DOMUS MARCUS

VULPIA

Assistentiewoning D 0.1

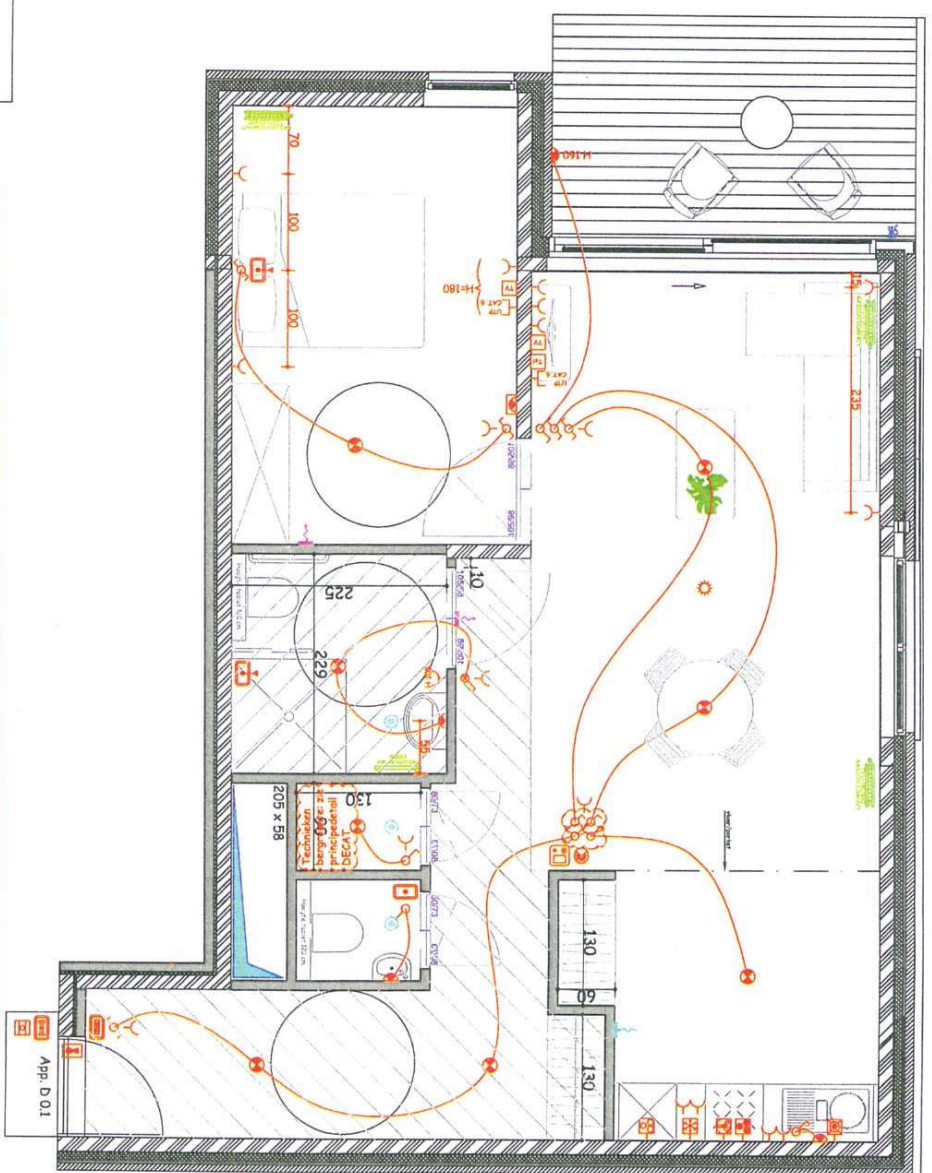
Opmerking: dubbel stopcontact (opbouw) te voorzien in kelder D 5.

Index	Omschrijving
B	Wijzigingen na werfvergadering (27/01/2016)
C	Wijzigingen na werfvergadering (20/04/2016)
